Jednání Expertní skupiny, jmenované ministrem životního prostředí Petrem Hladíkem pro vyhodnocení funkčnosti podzemní těsnicí stěny v dole Turów, za účelem posouzení dokumentu „Vypracování numerického hydrogeologického modelu pro uhelné ložisko Turów“ (Fischer 2024)

Expertní skupina se sešla dne 15. května 2025 a shodla se na těchto závěrech:

Obr. 1. Vývoj hladiny podzemní vody na pozorovacích vrtech dokumentujících kolektor Mw na nátokové straně podzemní těsnicí stěny dle Dohody

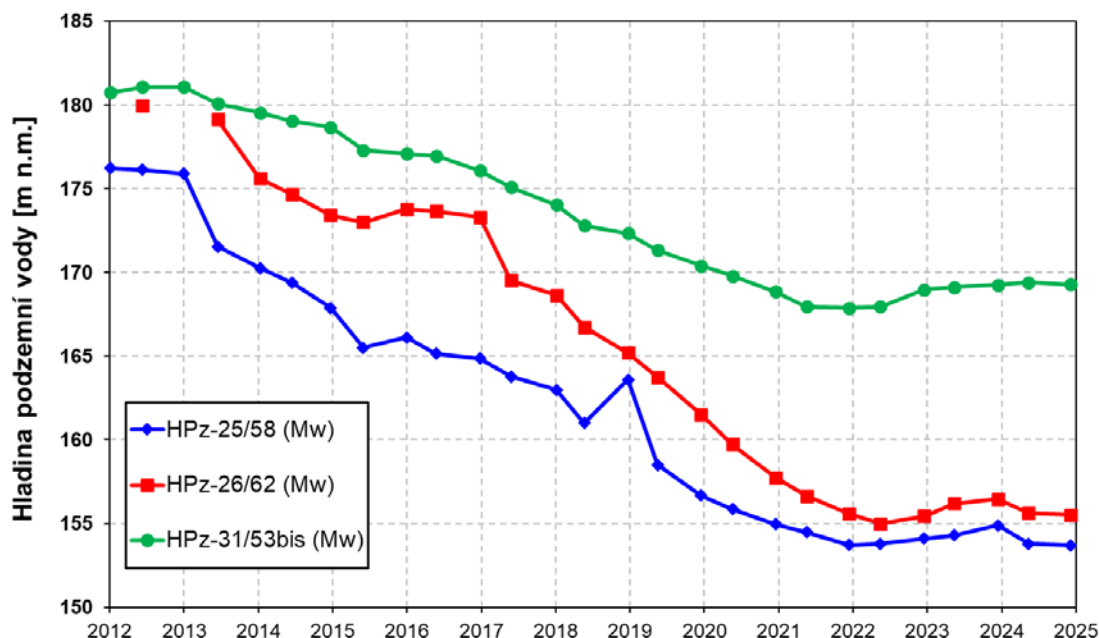
V české terminologii se pro zjednodušení popisu hydrogeologický poměrů používá i označení svrchní kolektory (Q, Ng a Nd) a hlubší kolektory (Mw a Pw).
- U všech čtyř vrtů (HPp-23/56, HS-350, HPp-27/51 bis a HPp-29/49,5), které jsou uvedeny v Dohodě k posuzování funkčnosti podzemní těsnicí stěny (čl. 3, odst. 6) - všechny na nátokové straně, hladina podzemní vody roste, a to o 1,80 až 6,11 m za období duben 2022 až duben 2025 (Obr. 1).

- Podzemní těsnicí stěnu v realizovaném rozsahu v kolektoru Mw lze podle parametrů v Dohodě (čl. 3, odst. 6 a 7) považovat za funkční.
- Mimo bezprostřední okolí podzemní těsnicí stěny není růst hladiny podzemní vody patrný. K nárůstu hladiny podzemní vody došlo pouze na třech vrtech (HPz-25/58, HPz-26/62 a HPz-31/53bis) na polském území ve vzdálenosti 400 - 850 m od nátokové strany podzemní těsnicí stěny. Růst hladiny podzemní vody se však na těchto vrtech v roce 2024 zastavil (Obr. 2).
